PROCEDIMIENTO DE COMPARACIÓN DE PRECIOS PARA LA CONTRATACIÓN DE OBRAS CIVILES PARA LA INSTALACIÓN DE ASCENSORES EN 3 SEDES, (PALACIO DE JUSTICIA DE SAN FRANCISCO DE MACORÍS, SAN PEDRO DE MACORÍS Y BARAHONA.

Referencia: CP-CPJ-04-2022.

CIRCULAR NÚM. 1

PREGUNTAS Y RESPUESTAS DE CARÁCTER TÉCNICO DE ÁREA

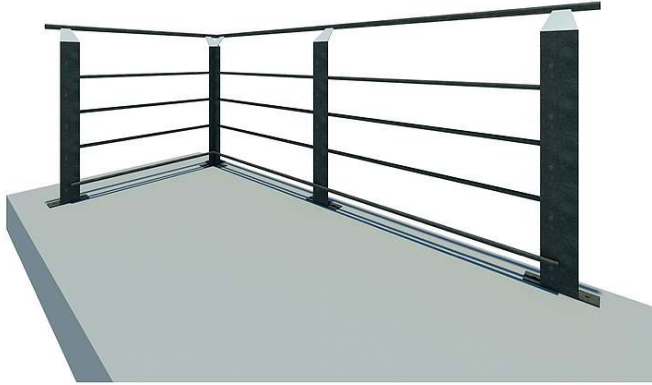
- Partida 8.05, pasamanos de hierro en pasarela, 54.23 p2. Favor dar detalle y esquema del diseño donde se indiquen características de materiales y espesores.

Respuesta: Considera tubos de hierro superior de 2 ½" e inferior 1" , tubos verticales de 2 ½"@ de 0.8 cm- 1m. Ver imagen anexa:
